Nota especial sobre su Computador Talent DPC-200^a

Este modelo se diferencia principalmente del DPC-200 (al que se refiere su manual) en la distribución de slots y los conectores.

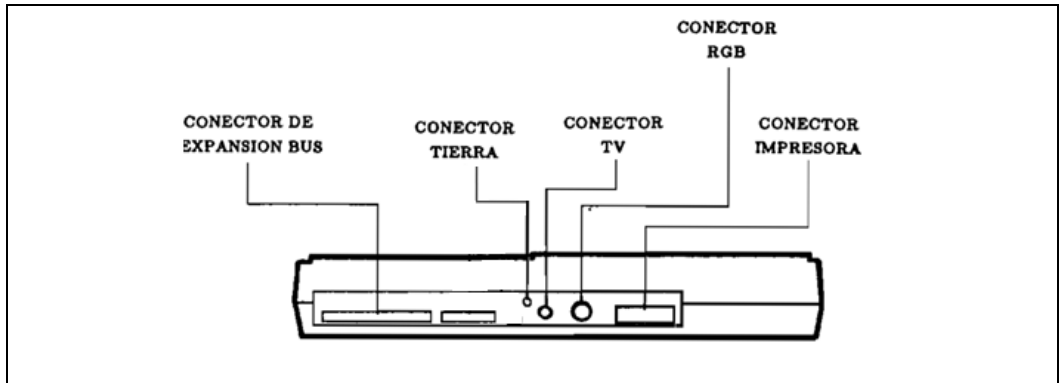
La información que figura en la página 13 debe ser reemplazada por el siguiente esquema:

Se ha agregado un conector prensa-cable para conexión a tierra de dispositivos que la requieran (por ej: un drive de diskettes DPF-555).

Se han reemplazado los conectores de Audio y Video por un conector RGB, el que contiene estas dos entradas más las necesarias para utilizar un monitor color tipo RGB.

Pin No.	Señal
1	+5V
2	TIERRA
3	VIDEO COMPUESTO
4	AUDIO
5	SINC. COMPUESTO
6	ROJO
7	VERDE
8	AZUL

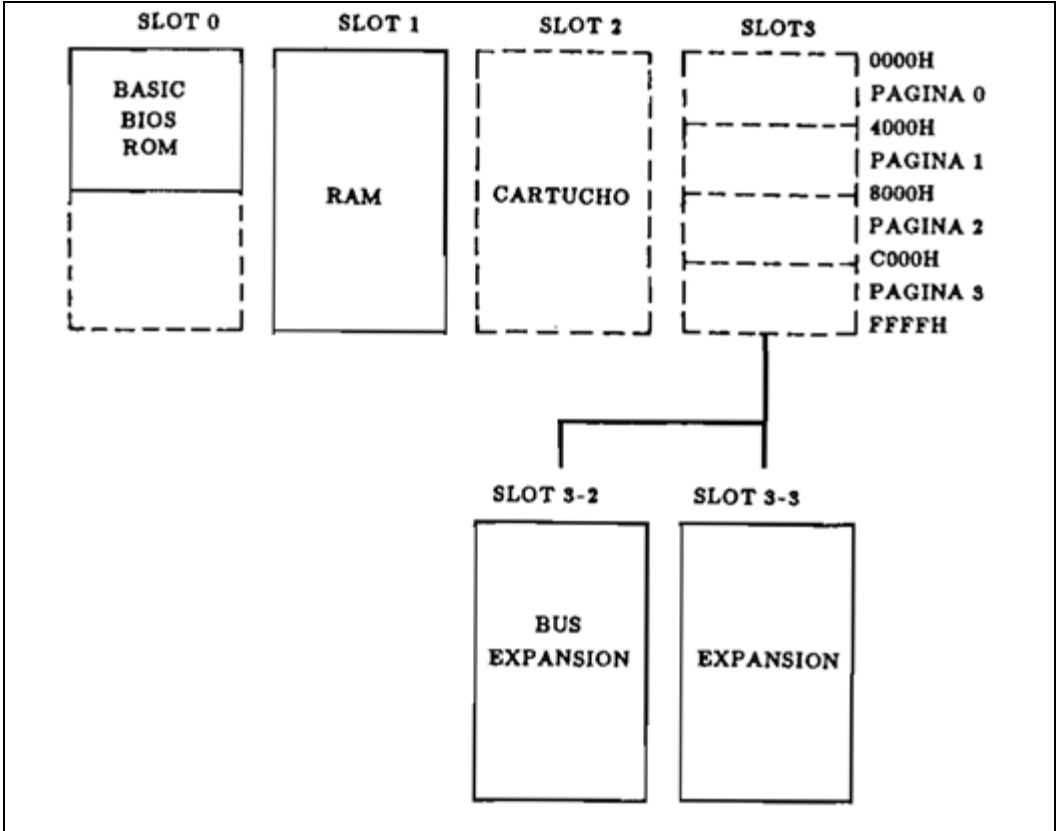
La información que figura en el Apéndice A es reemplazada por el siguiente esquema:
